**Verslag huishoudelijke elektrische installatie op laagspanning en zeer lage spanning****Algemeen:**

Referentie: 003-20260615-01	Datum controle: 15/06/2026
Keurder: 003

Eigenaar: Onbekend	EAN-code: 541448820064528579
Adres installatie: Wilderstraat 13, 9400 - Appelterre-Eichem	Nummer teller(s): 1SAG3200013921
Distributienetbeheerder installatie: Fluvius	
Datum uitvoering installatie:	☐ Vóór 01/10/1981 ☒ Tussen 01/10/1981 en 01/06/2020 ☐ Vanaf 01/06/2020
Type:	☒ Wooneenheid ☐ Niet-huishoudelijk ☐ PV ☐ Batterij ☐ Laadpaal

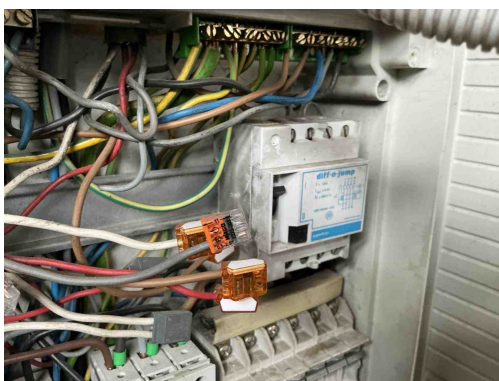
T21 - Het elektrisch materieel is niet geplaatst volgens de voorschriften van de fabrikant/ regels van goed vakmanschap . (Boek 1: 1.4.1.3)

Opmerking: Meer dan 2 geleiders per pool

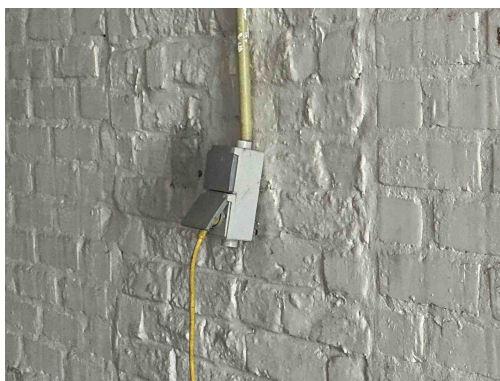
B14 - Abnormale opwarming van de beveiligingen, schakelapparatuur, aansluitklemmen (Boek 1: 4.4.1.1).

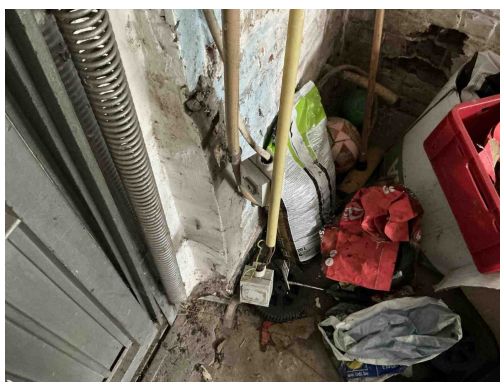
T10 - Bepaalde contactdozen en/of schakelaars zijn niet degelijk bevestigd (Boek 1: 1.4.1.3).

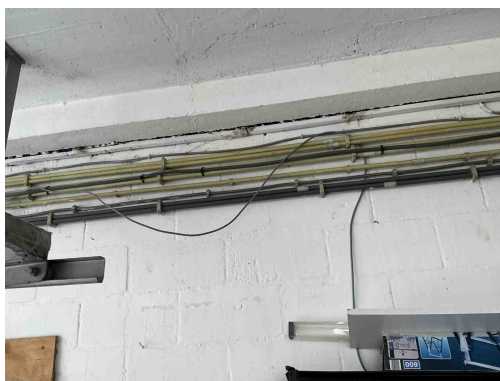
T10 - Bepaalde contactdozen en/of schakelaars zijn niet degelijk bevestigd (Boek 1: 1.4.1.3).

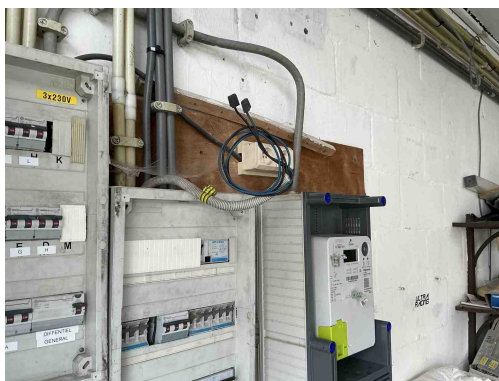
C13 - Onvoldoende bevestiging van de leiding(en) (Boek 1: 5.2.9.5).

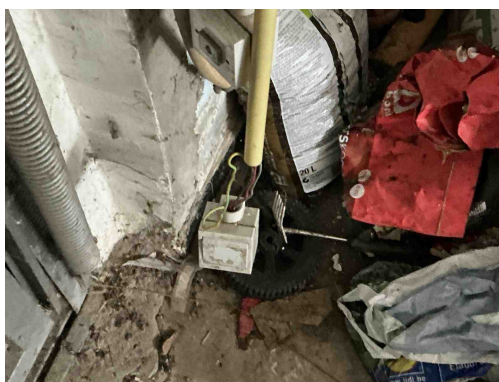
C21 - Het gebruik van geleiders van het type VOB, zonder bijkomende afscherming is niet toegestaan (Boek 1: 5.2.9.6).

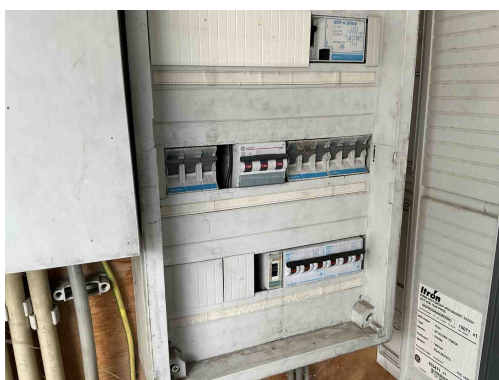
C21 - Het gebruik van geleiders van het type VOB, zonder bijkomende afscherming is niet toegestaan (Boek 1: 5.2.9.6).

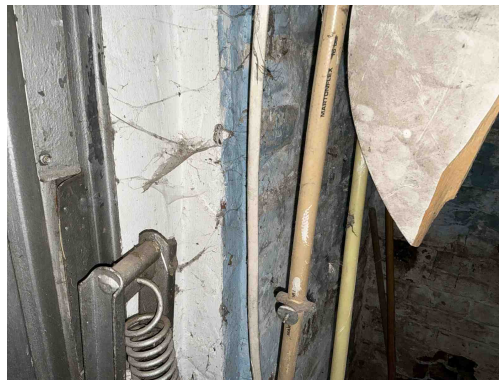
B06 - Het elektrisch verdeelbord heeft niet de minimale beschermingsgraad IPXX-B in een gewone ruimte (Boek 1: 4.2.2.3).

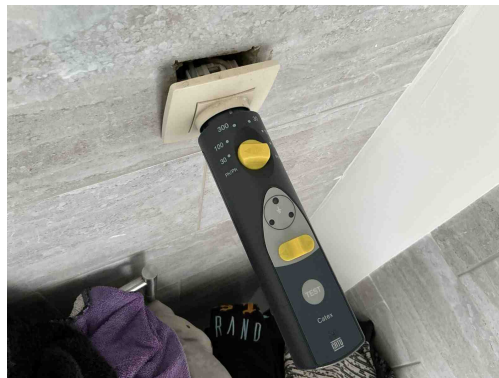
C38 - Het gebruikte kabeltype (snoerkabel) voldoet niet aan de specificaties die van toepassing zijn op voedingsleidingen voor vaste installatie (Boek 1: 1.4.2.1, 5.2.6.2).

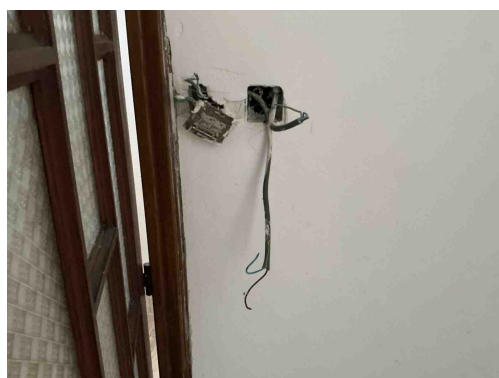
T12 - De contactdozen bezitten geen aangesloten aardingscontact (Boek 1: 4.2.2.3/5.3.5.2).

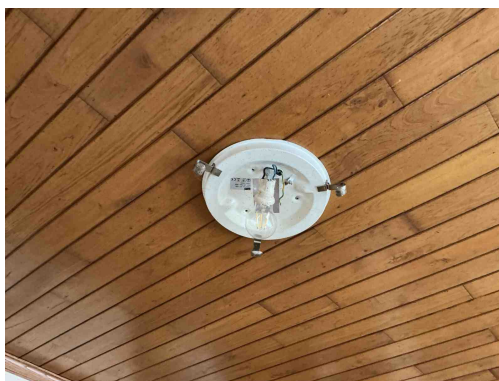
T02 - Gevaar voor rechtstreekse aanraking: genaakbare delen onder spanning (Boek 1: 4.2.2).

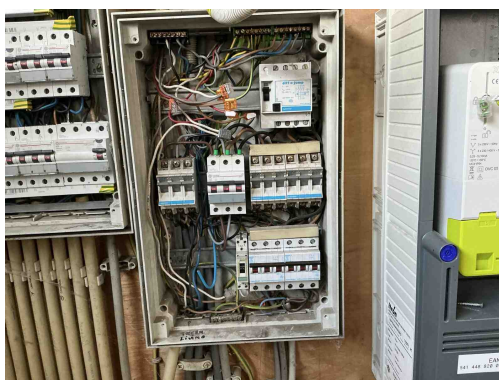
T23 - Het elektrisch materiaal is beschadigd. (Boek 1: 1.4.1.3).
